INFORME TECNICO DE INSPECCION INSTALACION RECPTORA DE GAS.

KIOSKO 3

El objeto del informe es dar constancia de que se ha revisado el estado de la instalación de gas existente en local Kiosko 3 ubicado en la playa de Alcudia. Siendo inspeccionado el día 09 de marzo de 2015 para verificar el cumplimiento de los requisitos establecidos en el Real Decreto: R.D 919/2006 de 28 julio de 2006.

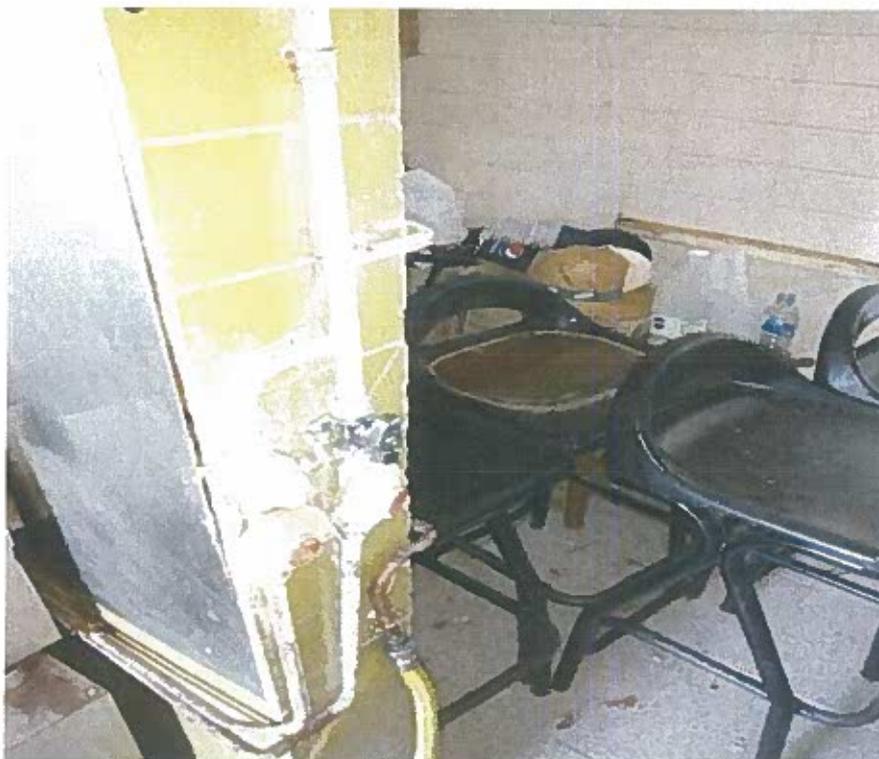
Caseta de los depósitos móviles de GLP con oxido y sin mantenimiento.
